CHIQUITA CANYON

Ref.: Chiquita Canyon, LLC – Respuesta a los Comentarios de la LEA del 6 de mayo de 2026 sobre el Plan de Trabajo del Estudio Integral de la Estabilidad Global Revisado

Respuesta de Chiquita Canyon, LLC a la Carta del Dr. Stark del 19 de abril de 2026

FIG. 2 Shear Strength of MSW

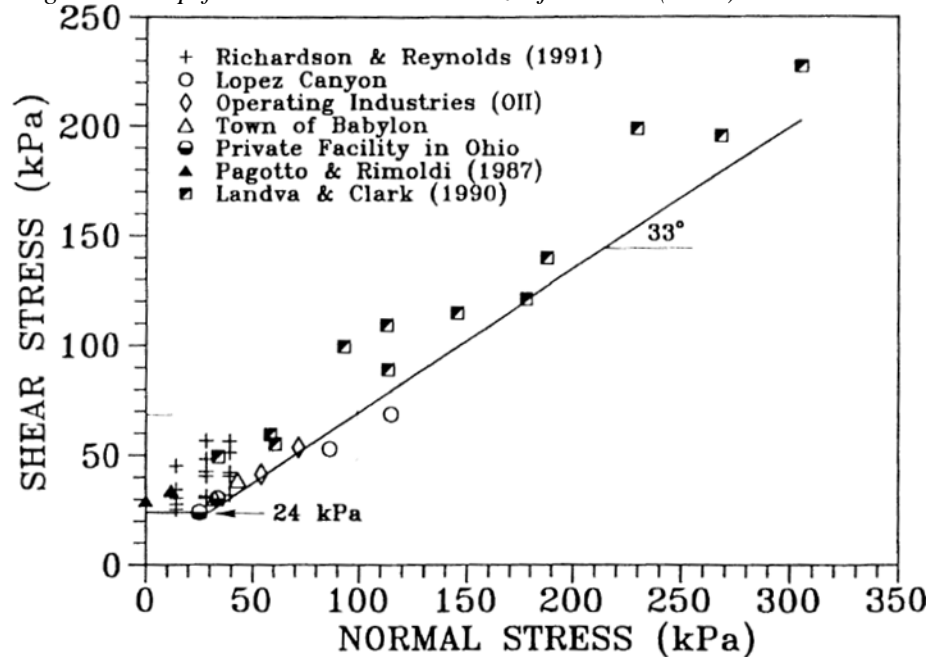
Kavazanjian et al. (1995) sugiere los siguientes parámetros efectivos para la resistencia al corte por la tensión, para los MSW: cohesión (c') de 500 psf (24 kPa) y ángulo de fricción (ϕ) de 0 grados para un rango de tensión normal de 0 a 30 kPa y $c' = 0$ y $\phi = 33$ grados para el rango de tensión normal de 30 a 300 kPa como se muestra en la Figura 2 a continuación de Kavazanjian et al. (1995). El uso de un c' de 500 psf (24 kPa) con poca tensión tiene una importante influencia en el factor de seguridad (FoS) calculado. Si GLA continúa insistiendo en el uso de los parámetros de resistencia de Kavazanjian et al. (1995), se recomienda que el FoS también se compute utilizando los parámetros de resistencia al corte de los MSW proporcionados por Huvaj y Stark (2008) y Stark et al. (2009), que se basan en pendientes de vertederos que fallaron.

Los parámetros de la resistencia a los MSW que dependen de la tensión recomendados por Stark et. al. (2009) son:

$$0 \leq \text{Tensión normal} \leq 4,200 \text{ psf} \quad c' = 125 \text{ psf y } \phi' = 35^\circ$$
$$\text{Tensión normal} \geq 4,200 \text{ psf} \quad c' = 625 \text{ psf y } \phi' = 30^\circ$$

Huvaj y Stark (2008) y Stark et al. (2009) solo permiten un c' de 125 psf a tensiones normales bajas en lugar de 500 psf como recomienda Kavazanjian et al. (1995).

Ningún análisis realizado por GLA hasta la fecha ha utilizado el modelo de resistencia de Kavazanjian et al. (1995). Por lo tanto, la base de la declaración del Dr. Stark que indica que GLA "continúa insistiendo" en el uso de ese modelo de resistencia es poco clara. GLA utiliza el modelo de resistencia de Kavazanjian et al. (2013) para desechos no degradados. Ese modelo fue publicado después del modelo de Stark et al. (2009) y se basa en un conjunto de datos más amplio de lo que había disponible cuando se publicó Stark et al. (2009). La opinión de GLA es que el modelo de Kavazanjian et al. (2013) es más representativo de MSW intactos. Análisis previos de GLA han incluido explícitamente la recomendación del Dr. Stark para desechos degradados y continuarán haciéndolo en futuros análisis.
